Verifica di conformità legislativa

COMUNE DI BAGNO DI ROMAGNA - Teatro

COMUNE DI BAGNO DI ROMAGNA - Teatro - Verifica di conformità legislativa

Sede Provvisoria P.M.

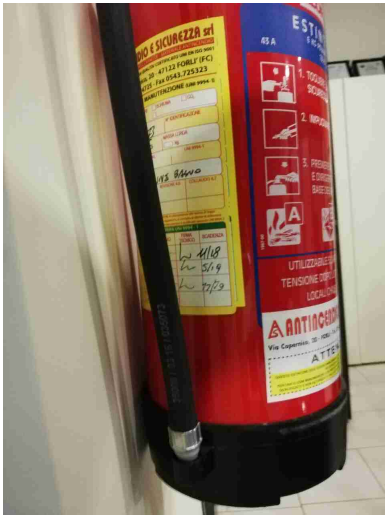
Documenti di gestione		
E' presente la conformita' antincendio ai sensi del DPR 151/2011?	No	Reperire copia
E' stata eseguita la prova di evacuazione?	No	
E' presente e compilato il registro per la verifica dei dispositivi antincendio?	No	Reperire se presente e verificare corretta compilazione
Impianti		
E' disponibile l'agibilita' dei locali?	No	Reperire copia della documentazione relativa ad agibilita' , Di.CO. impiantistiche, verifiche di messa a terra e verifiche ascensori
Sicurezza delle strutture		
Pavimenti e spazi esterni privi di buche e/o inciampi?	Si	
Ingressi e passaggi mantenuti puliti da ingombri?	Si	
Nelle vetrate sono assenti fratture o vetri fragili che possono causare pericoli di infortuni?	Si	
Prevenzione incendi		
Gli estintori sono installati correttamente (facilmente	Si

Prevenzione incendi		
raggiungibili, cartellonistica corretta, altezza adeguata)?

Le uscite di emergenza sono libere da ingombri, segnalate e facilmente apribili verso l'esodo?	Si	
Uscite di emergenza con sistemi di apertura omologati CE?	Si	
L'allarme antincendio e' efficiente ed adeguatamente segnalato?	No	predisporre cartelli indicanti i pulsanti di allarme sonoro
Punti di raccolta in caso di evacuazione segnalati?	No	identificare mediante cartellonistica il punto di raccolta
Presidi antincendio controllati semestralmente	Si	05/2019
Sono correttamente posizionate e ben distribuite le planimetrie di evacuazione?	No	installare planimetria di evacuazione per la porzione di edificio al piano terra utilizzato dagli agenti di P.M.

Rischi ufficio

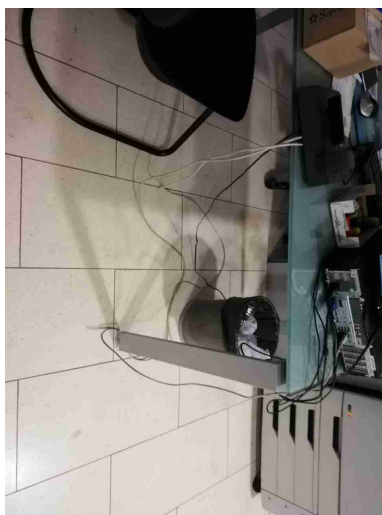
Illuminazione		
Luci di emergenza mantenute in buono stato di efficienza	No	verificare le luci di emergenza e mettere a sistema la verifica semestrale
Rischio elettrico		
Sui principali quadri elettrici sono presenti i cartelli di Divieto di spegnere incendi con acqua e pericolo folgorazione?	No	installare la cartellonistica
Primo soccorso		
Le cassette sono segnalate chiaramente e facilmente accessibili?	No	predisporre cartellonistica che identifichi la posizione della cassetta di primo soccorso
Rischi ufficio		
Archivi e scaffalature in buono stato di manutenzione?	Sì	
Buona condizione delle sedie?	Sì	
Scrivanie in buone condizioni?	Sì	
I cavi nelle postazioni PC sono disposti in modo tale da evitare inciampi e cadute?	No	raccogliere i cavi in idonee canaline passacavo
